Разрешение		Обозначение	08-22-ОДСК-КЖ.1			
112-24		Наименование объекта строительства	Многоквартирный дом, расположенный по адресу: Орловский район, Неполодское с/п, д.Жилина, ул. Генерала Лаврова, 5 (поз.26)			
Изм.	Лист	Содержание изменения			Код	Примечание
12	8	В связи с устранением ошибок в раздел внесены следующие изменения:			4	Изм.
	9	На развертке армирования стены по оси П изменен шаг вертикального армирования поз.1				Зам.
	10	На развертке армирования стен по оси М изменен шаг вертикального армирования поз.5 и поз.2. Изменен шаг П-1. Откорректировано сечение стены. Внесено изменение в спецификацию и ведомость расхода стали				Зам.
	12	На развертке армирования стены по оси Л изменен шаг П-1, дана привязка П-1, П-2. Заменены детали Ск-1 на поз.8 над дверным проемом. Дано дополнительное сечение а-а. Откорректировано сечение стены. Внесено изменение в спецификацию и ведомость расхода стали.				Изм.

Многоквартирный дом, расположенный по адресу: Орловский район,
Неполодское с/п, д. Жилина, ул. Генерала Лаврова, 5 (поз. 26)

РАБОЧАЯ ДОКУМЕНТАЦИЯ

Конструкции железобетонные. Стены,
колонны, перекрытие 1-го этажа

Развертка армирования стены по оси Ж

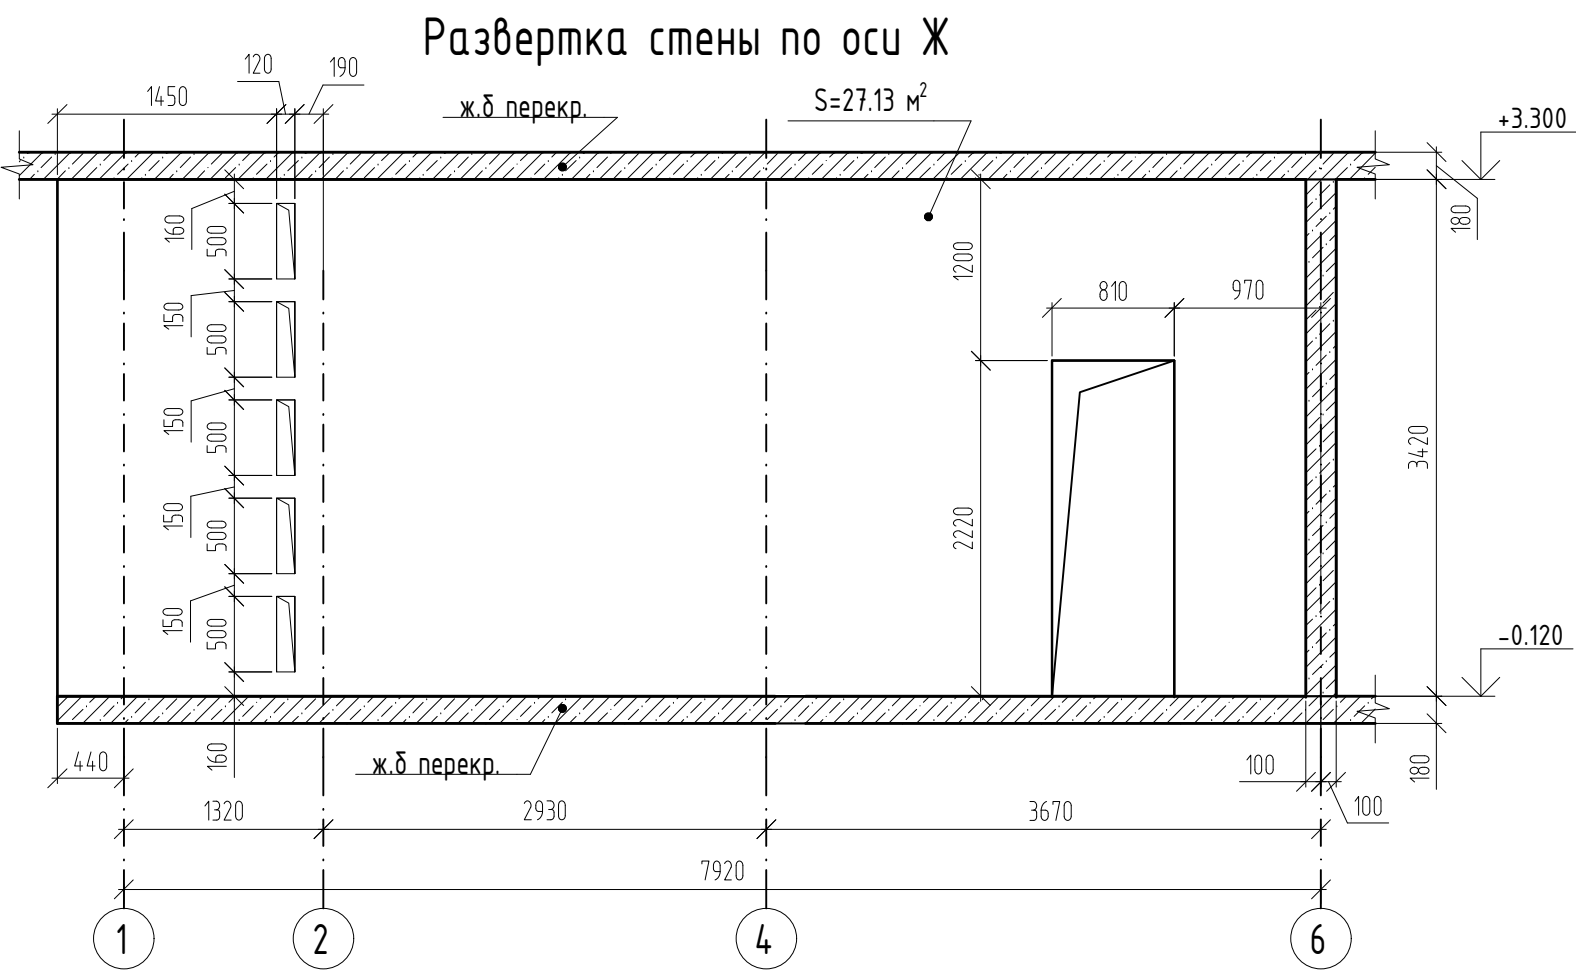
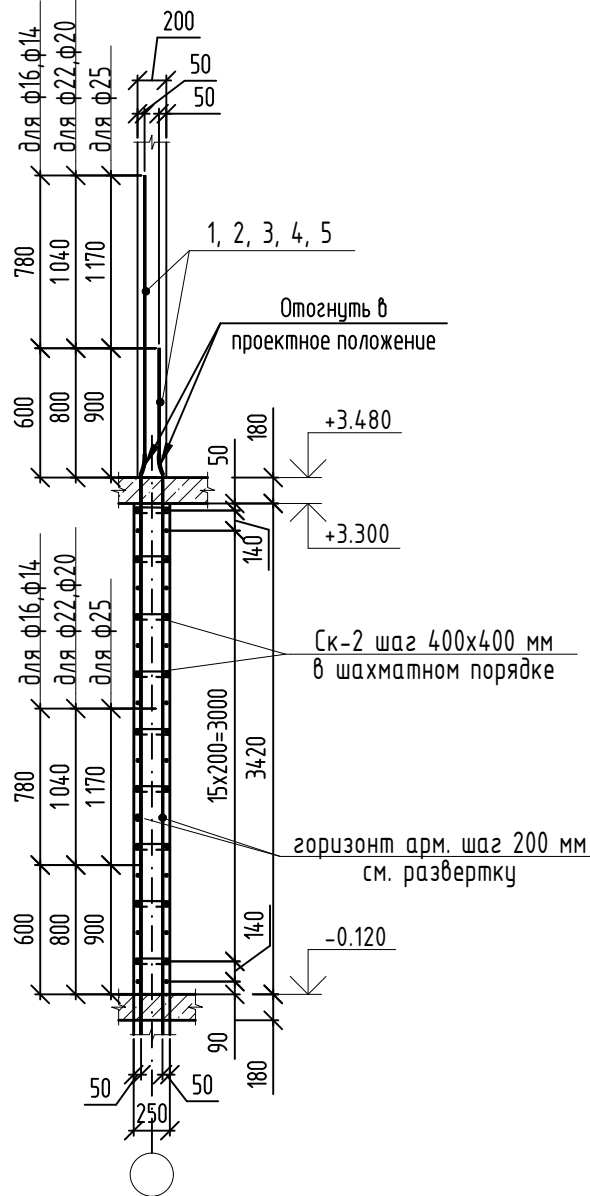
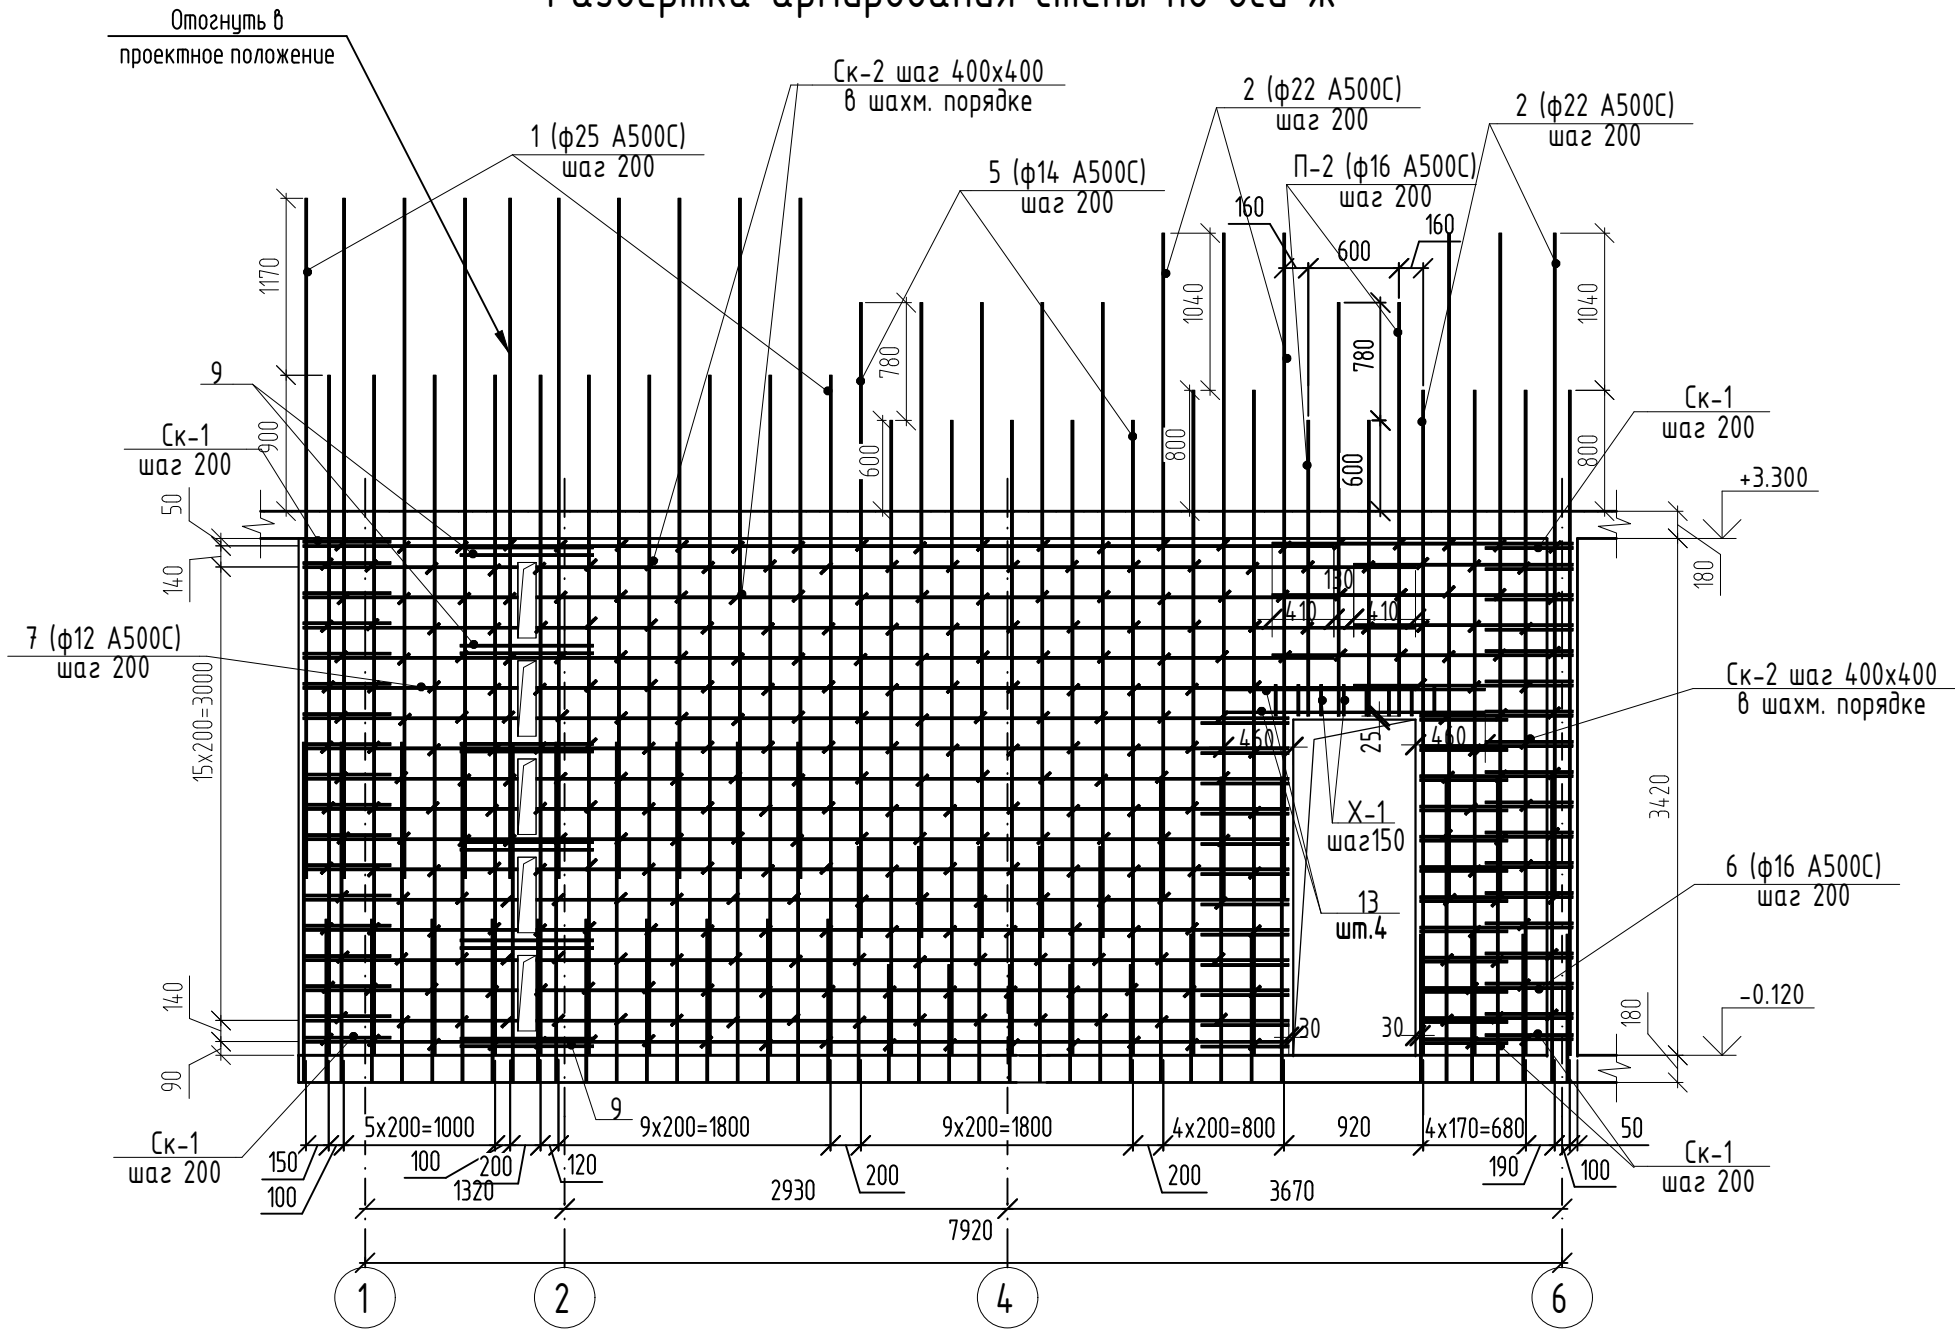
13	На развертке армирования стены по оси Ж1 изменен шаг вертикальных стержней поз.1. Дано указание отогнуть стержни в районе дверного проема и перфорации. Откорректировано сечение стены.				Зам.
	14	На развертке армирования стены по оси Ж изменен шаг вертикальных стержней. Дано указание отогнуть стержень в районе перфорации. Откорректировано сечение стены.Внесено изменение в спецификацию и ведомость расхода стали				Изм.
	16	На развертке армирования стены по оси Е изменен шаг вертикальных стержней. Дано указание отогнуть стержень в районе перфорации				Изм.
	17	Откорректировано сечение стены толщиной 250				Зам.
	18	На развертке армирования стены по оси 6 изменен шаг вертикальных стержней. Изменен шаг П-3. Дано указание отогнуть стержень в районе перфорации. Внесено изменение в спецификацию и ведомость расхода стали.				Изм.
	19	На развертке армирования стены по оси 7 изменен шаг вертикальных стержней поз.1. Дано указание отогнуть стержень в районе перфорации.				Зам.

Развертка армирования стены по оси 8

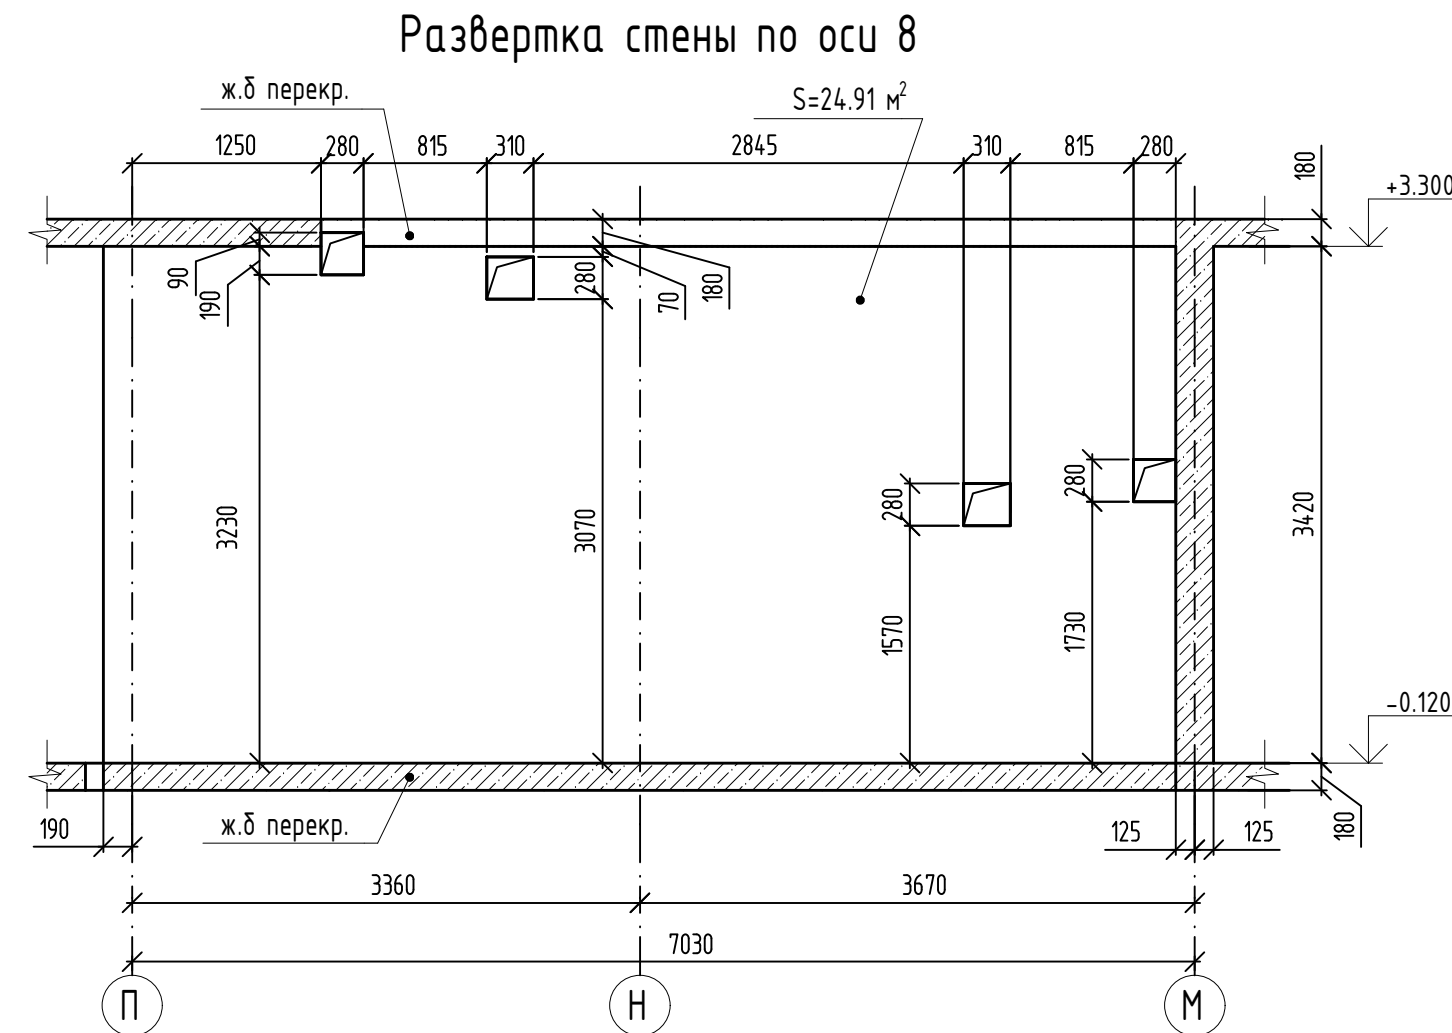
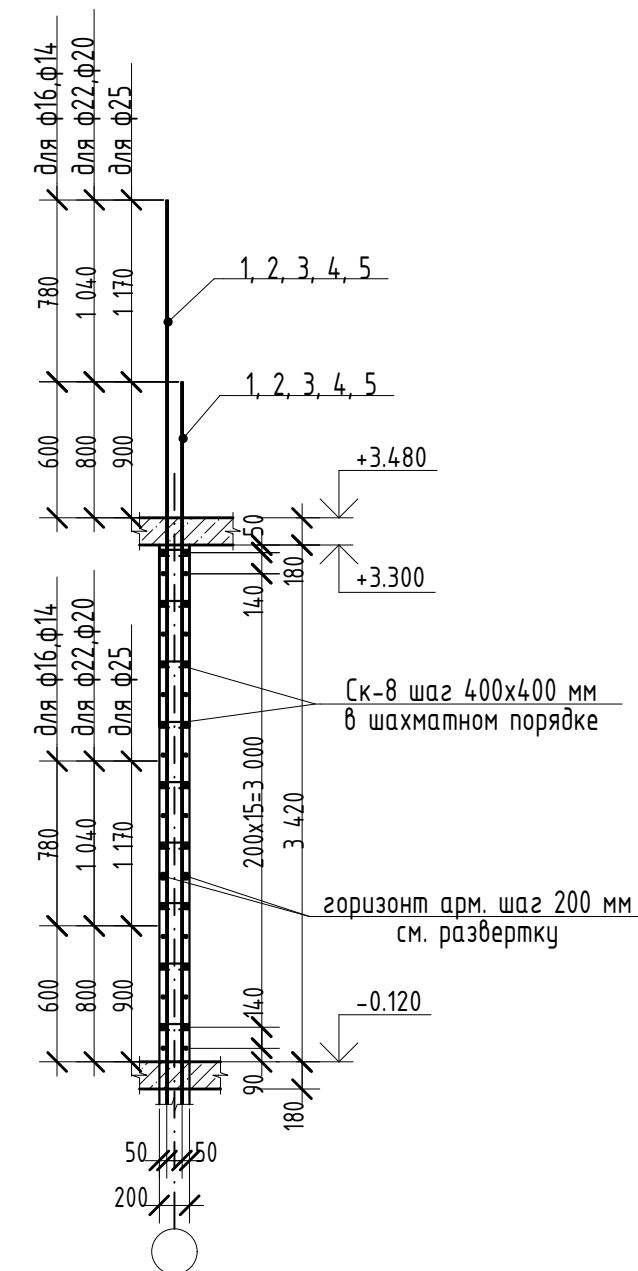
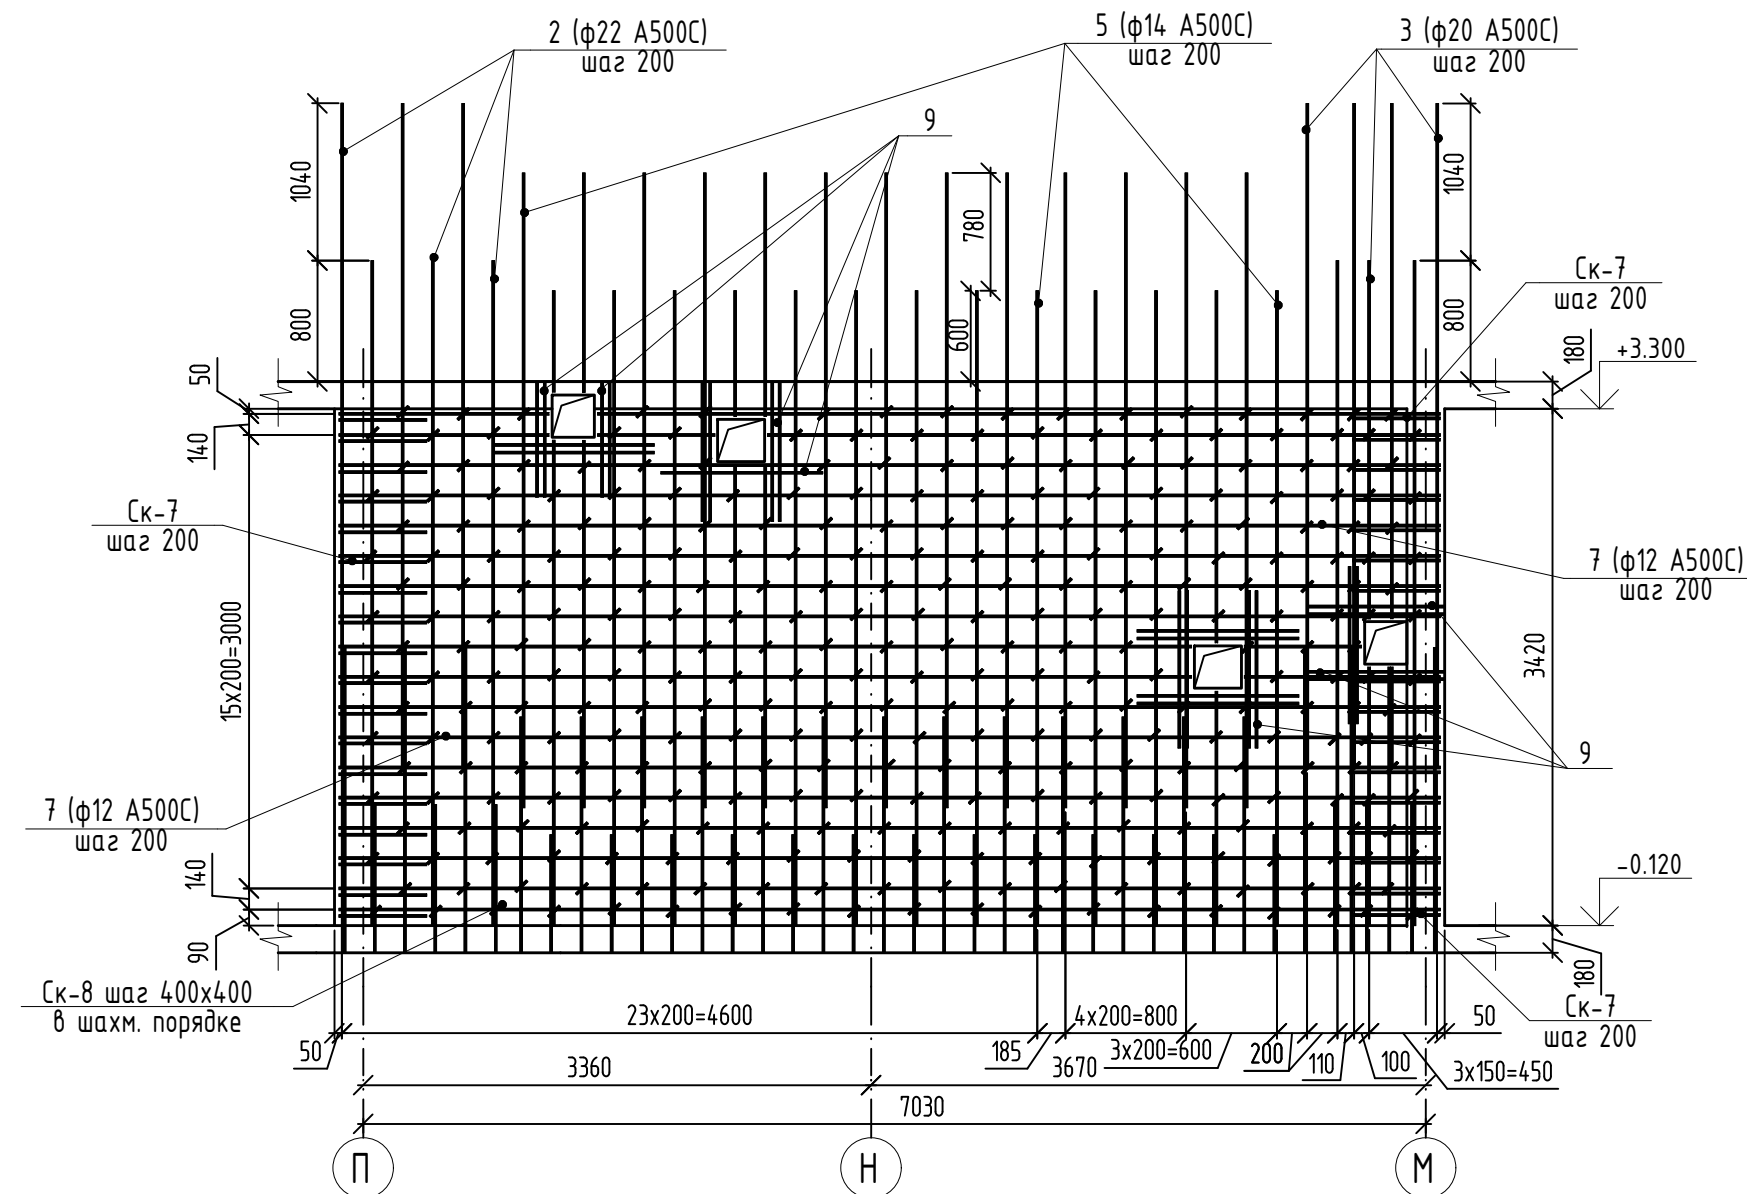
21	На развертке армирования стены по оси 8 изменен шаг вертикальных стержней.Внесено изменение в спецификацию и ведомость расхода стали.				Зам.
	22	На развертке армирования стены по оси 9 изменен шаг вертикальных стержней. Дано указание отогнуть стержень в районе перфорации. Внесено изменение в спецификацию и ведомость расхода стали				Изм.
	23	На развертке армирования стены по оси 10 изменен шаг вертикальных стержней поз.1. Дано указание отогнуть стержень в районе перфорации.				Зам.
	24	На развертке стены по оси 11 изменен шаг вертикальных стержней, изменен шаг П-3. Внесено изменение в спецификацию и ведомость расхода стали.				Зам.
	26	На развертках лифтовой шахты нанесены отверстия и закладные детали, исправлен шаг вертикальных стержней. Внесено изменение в спецификацию и ведомость расхода стали.				Изм.
	40	Изменено месторасположения закладной детали в осях Г1/1				Зам.
		Добавлена деталь Д-1
